Č. j.: MZP/2026/510/904

**kód záměru OV1286**

## **NÁMITKY VE ZJIŠŤOVACÍM ŘÍZENÍ**

### **„Přestavba odbočky Balabenka“**

Obrázek 1: Prostorový rozsah stavebního záměru na území Prahy  
Podklad: © ČÚŽK, ZTM 1 : 10 000; upraveno

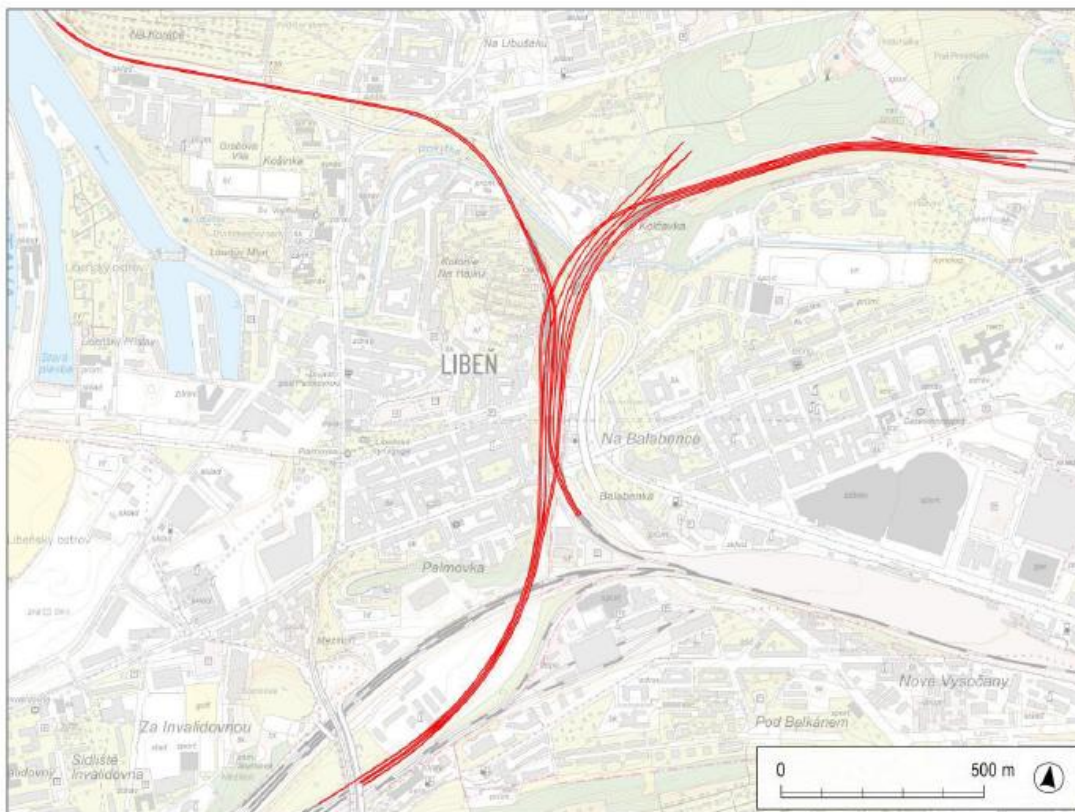
- [3] Záměr spočívá v kompletní přestavbě železničního uzlu odb. Balabenka, který propojuje pět pražských nádraží. Budoucí kolejiště bude rozsáhlejší a bude propleteno ve třech výškových úrovních, rozsah bude o jednu úroveň zvětšený.

- [4] Přestavba uzlu Balabenka se dotkne těchto úseků:
- Praha hl. n. – Praha-Vysočany (TÚ 0901) od km 3,850 do km 6,440, délka 2590 m
  - Praha-Libeň – Praha-Holešovice (TÚ 0791) od km 0,270 do km 2,240, délka 1970 m

- Odb. Balabenka – VRT od km 4,400 do km 5,220, celková délka 820 m
- [5] Celkový počet vlaků ve výhledovém stavu je v rámci předmětného záměru uvažován: **1h: 67 vlaků, 24h: 1.135 vlaků.**

- [6] Traťová rychlost v uzlu Balabenka bude 80 až 100, respektive 115 km/h.
- [7] Mosty jsou doplněny třemi lávkami pro pěší a cyklisty.
- [8] Umístění Záměru je následující:

#### Aglomerace celek Ldvn

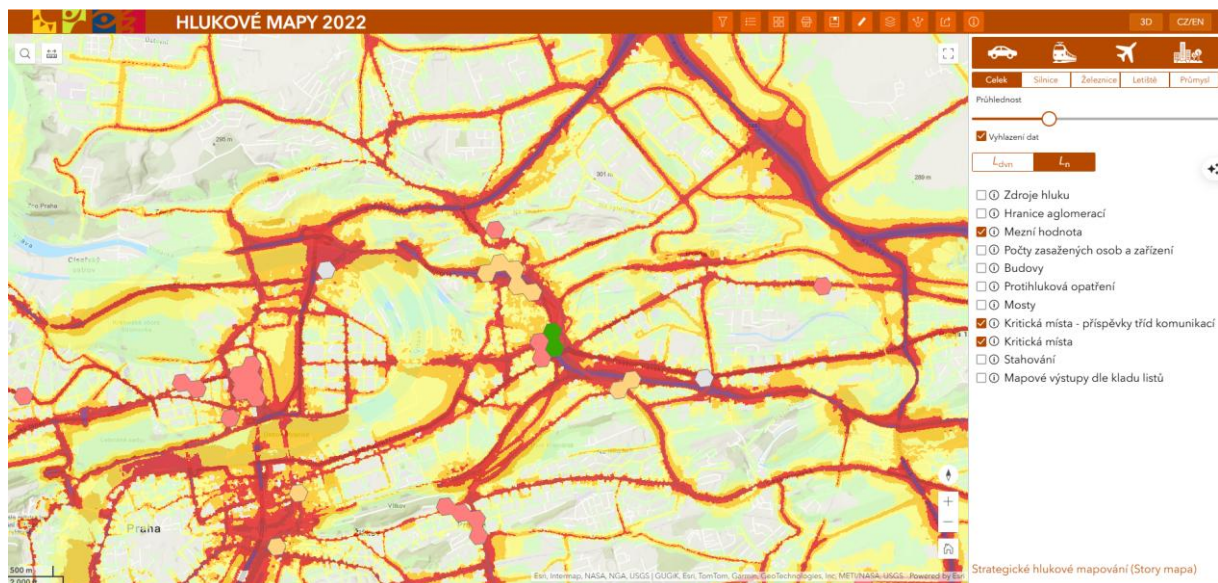
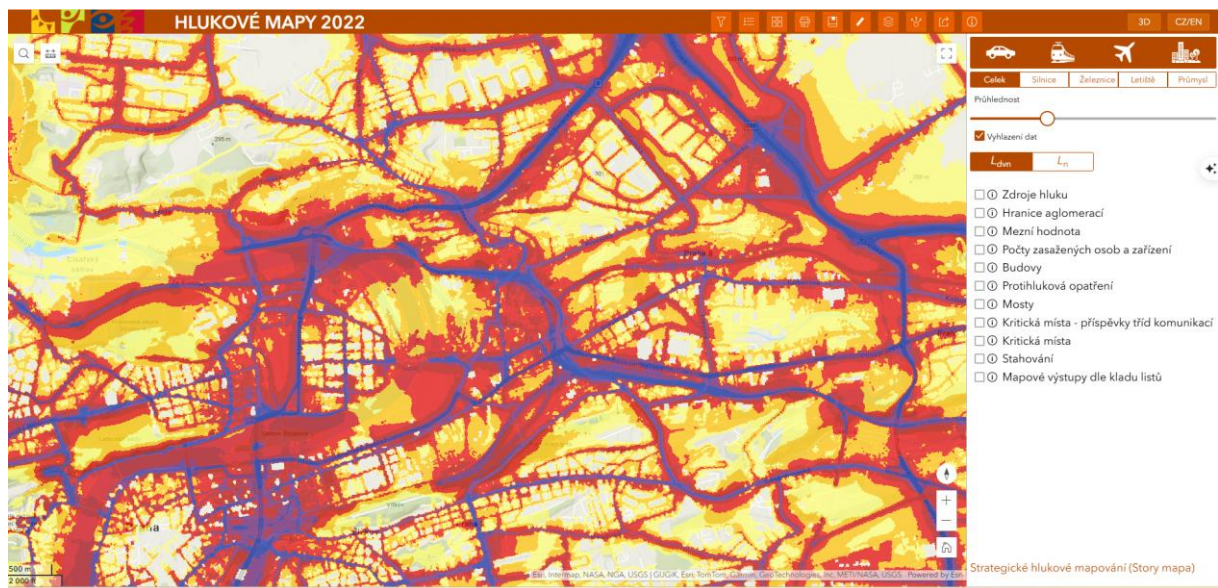
- [43] Toto posouzení Dokumentace sice zmiňuje, ale dezinterpretuje jej. EU směrnice END totiž požaduje **reportování expozice** obyvatelstva nad „**referenčními prahy**“ (reporting thresholds), **a to nad 55 dB Lden, 50 dB Lnight**, jak je reportováno dle Strategického mapování 2022 (od okrové barvy nahoru):

- [44] Referenční prahy dle EU směrnice END jsou relevantním měřítkem pro posuzování hlukové zátěže území na veřejné zdraví obyvatel. Naproti tomu Dokumentací zmiňované „**mezní hodnoty**“ podle vyhlášky č. 315/2018 Sb. (pro železniční dopravu  $L_{dvn}$  se rovná 70 dB a  $L_n$  se rovná 65 dB), jsou z pohledu řízení EIA nerelevantní, jde o nezávazné vnitrostátní limity. **Tyto „mezní hodnoty“ jsou přitom z pohledu ochrany veřejného zdraví již doslova škodlivé a nebezpečné.**

- [56] Požadujeme, aby v závěru zjišťovacího řízení bylo výslovně uloženo posouzení hlukové zátěže kumulativním hlukem nad „**referenčními prahy**“ (reporting thresholds), tj. 55 dB Lden, 50 dB Lnight dle EU směrnice END (2002/49/ES), jak vyžaduje závazná Příručky Evropské komise pro posouzení EIA pro zjišťovací řízení.<sup>9</sup>
- [57] Zajištění hlukového posouzení má být provedeno společným výpočtovým modelem pro silniční a železniční stavby (např. CNOSSOS-EU).

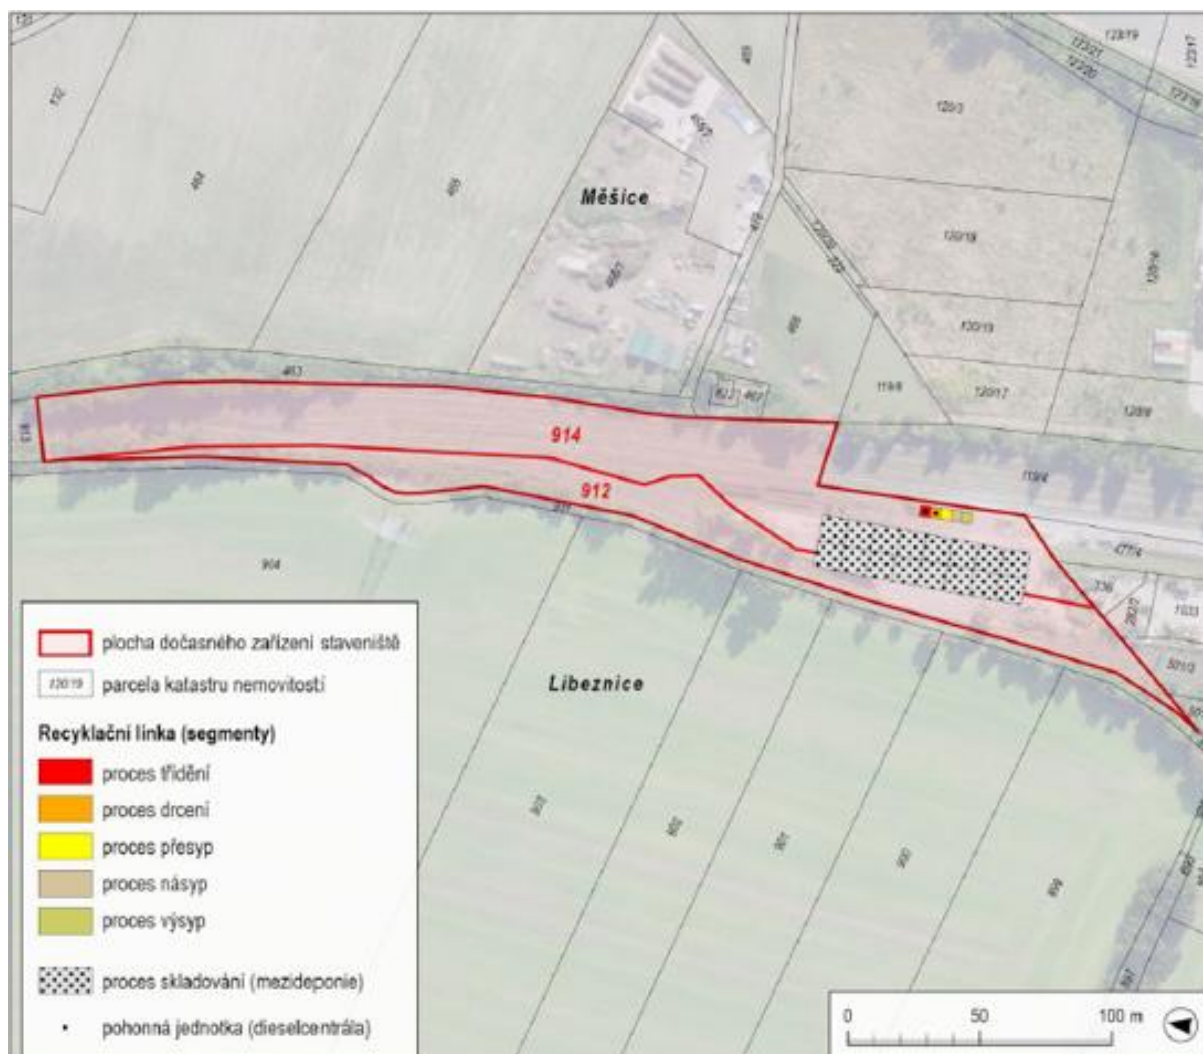
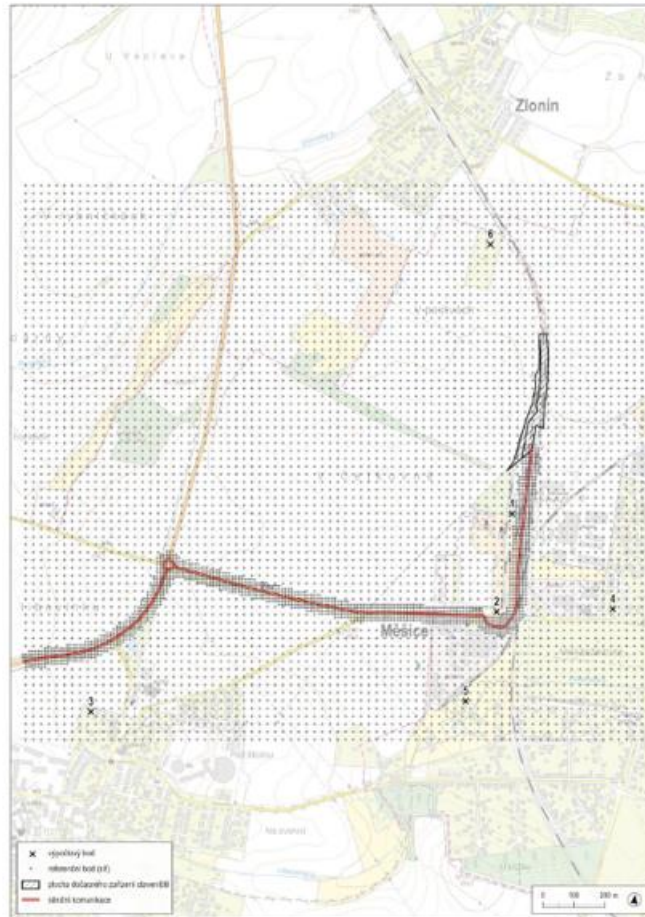
- [62] Součástí Záměru je Recyklační linka Líběznice. Je navržena na pozemku nádraží Měšice:

- [63] Detail umístění zde:

- [71]** Požadujeme řádné vymezení a plnohodnotné posouzení záměru Recyklační linky Líbeznice v rámci dokumentace EIA, jakožto záměru nakládání s odpady nad 10 tis tun ročně podle Příloha č. 1 Zákona EIA, včetně zpracování variant řešení (včetně varianty dopravy po železnici – s ohledem na umístění záměru na železnici, v bezprostřední blízkosti nádraží Měšice), a komplexní vyhodnocení všech jeho vlivů (včetně kumulativních) a návrhu eliminačních a kompenzačních opatření (protihluková opatření, protiprachová opatření, regulace dopravy apod.).

Obrázek 8: Struktura ploch s rozdílným způsobem využití ve vzdálenosti 200 m od recyklační linky  
Podklad: © ČÚZK, Ortofoto ČR; upraveno

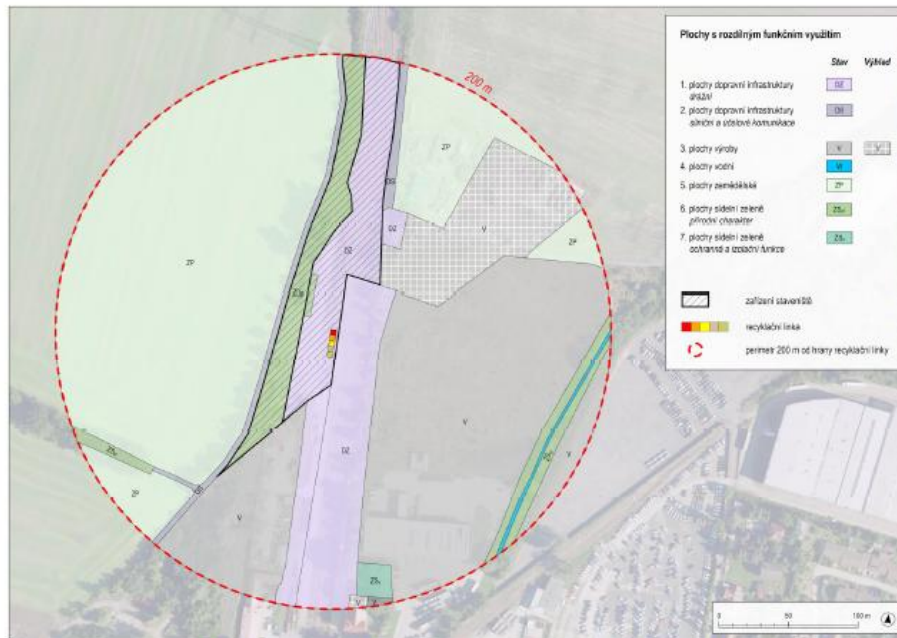
- [65] Recyklační linka bude sloužit k recyklaci materiálu ze štěrkového lože. **Celkem je k recyklaci určeno 40 tisíc tun** v průběhu 4 let – 2030, 2032, 2034, 2035 ročně 10 tisíc tun, vždy ve 2 měsících – denně 166 tun (doveze 10 až 15 aut podle nosnosti).
- [66] **Akustický výkon** recyklační základny byl stanoven na **117 dB**, a to na základě přímého akustického měření podobného zařízení v minulosti. Maximální intenzita automobilového provozu vyvolaná provozem recyklační základny **odpovídá 50 průjezdů TNV denně (RPDI) při zohlednění obousměrného provozu.**
- [67] Nejbližší obytná zástavba je přitom již cca 200 m od linky:

- [68] S ohledem na parametry Recyklační linky Líbeznice, **kteřá je sama o sobě záměrem, který podléhá posouzení vlivů podle Zákona EIA** (recyklace – nakládání s odpady nad 10 tis/tun – Příloha č. 1 Zákona EIA), **požadujeme řádné rozpracování tohoto záměru a jeho plnohodnotné posouzení v rámci EIA.**
- [69] Tento záměr sám o sobě generuje významné zvýšení dopravní, imisní a hlukové zátěže v části Zdiby – Líbeznice, které nebylo nijak vyhodnoceno. Nejsou navržena žádná eliminační či kompenzační opatření.
- [70] Přestože má být Recyklační linka Líbeznice umístěna na železnici, v bezprostřední blízkosti nádraží Měšice, Dokumentace nenavrhuje dopravu železnicí, která se nabízí.
